工程指示 / 要求簡箋(E.I.)

工程指示編號：EI / 1851 / 20

工程編號：J - 837

工程名稱：觀塘裕民坊

2017-100# 拉手

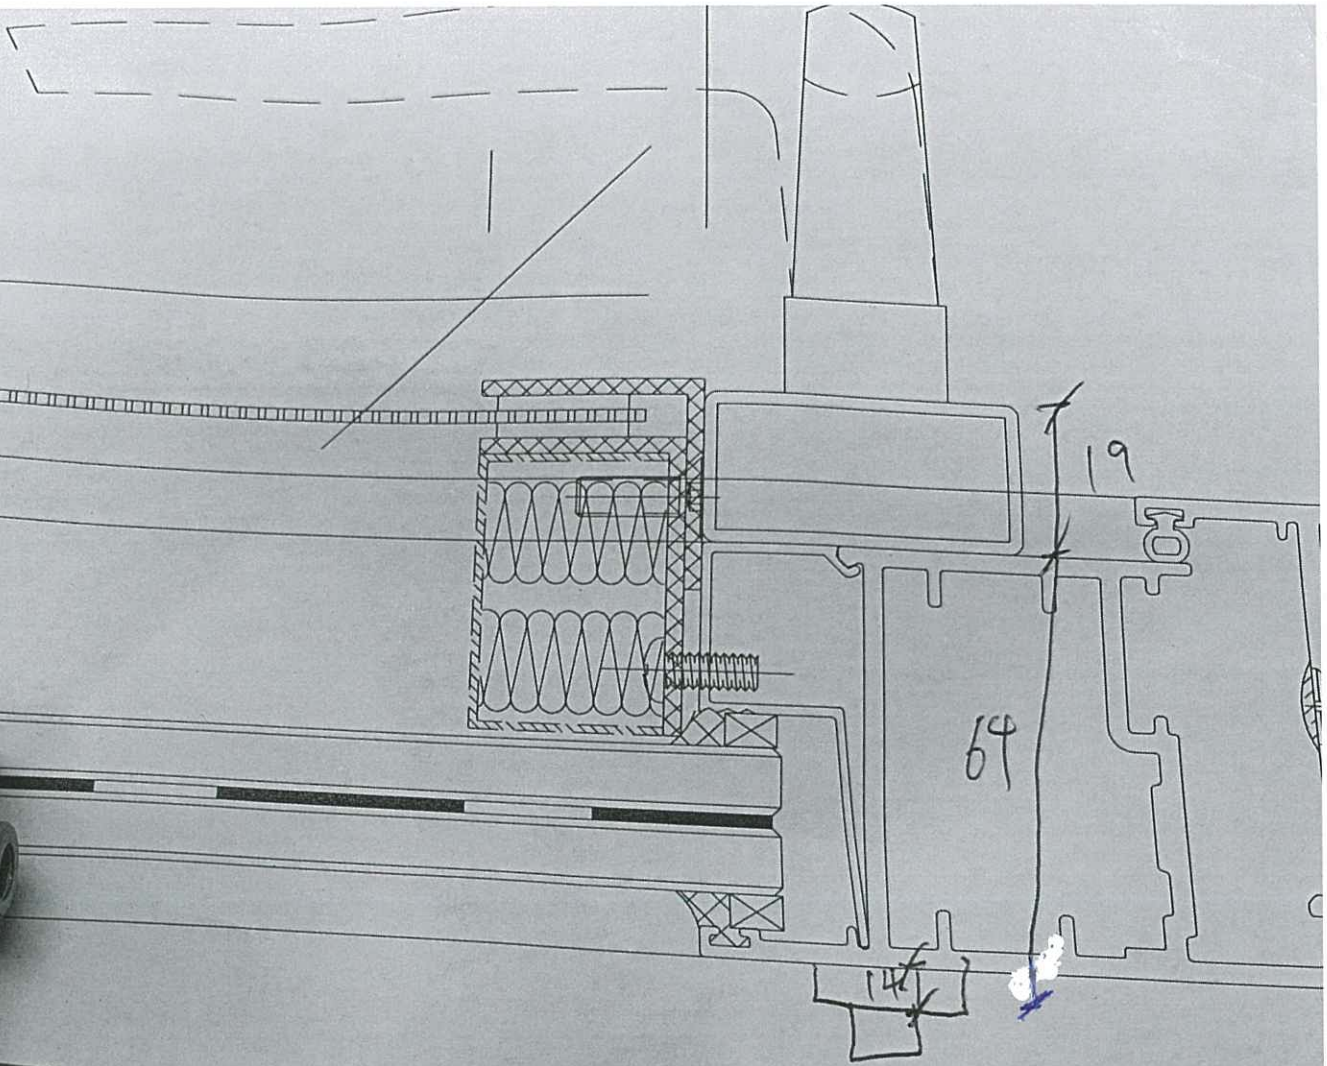
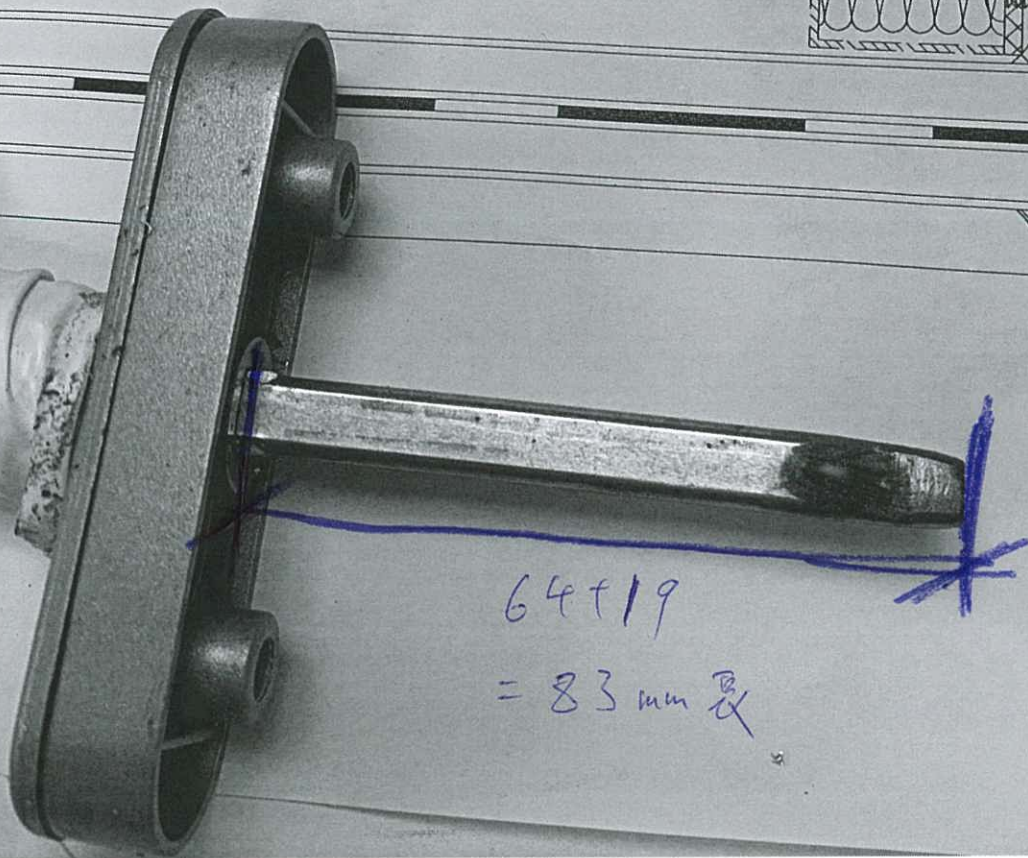
因隔音門需加鋁通在拉手位置以防撞手，
請按附頁圖尺寸，訂購 2017-MD 加長拉手芯款拉手
謝謝。

$64 + 19$
 $= 83 \text{ mm}$ 長
